COD. 97535 V06\_09

**EN****RESISTANCE  
for Decoder MDS-ADS ref. 2409**

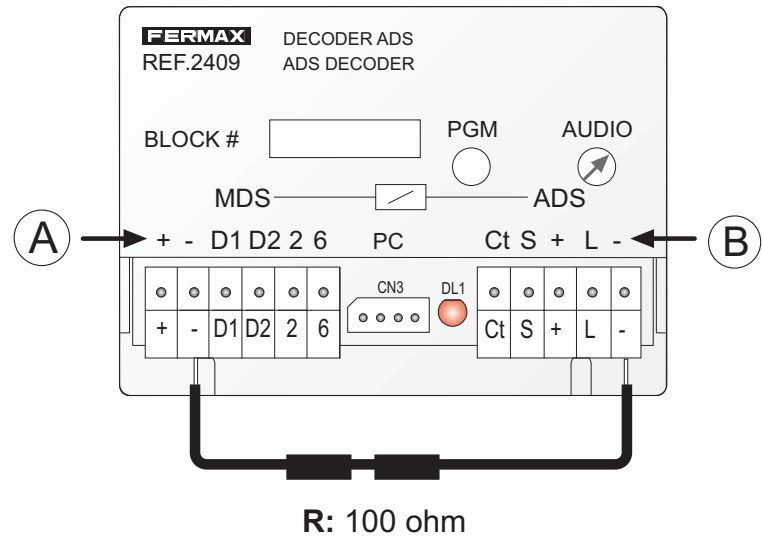
In order to avoid functional problems in your system, a resistance of 100 ohm should be installed between the terminals "-" MDS and "-" ADS of the decoder by following the steps below:

- 1. VIDEO installations:** the resistance must be installed in the decoder furthest from the General Input.
- 2. AUDIO installations:** the resistance must be installed in all decoders within the system.
- 3. MIXED installations:** the resistance must be installed identical to VIDEO installations.

100 ohm resistance
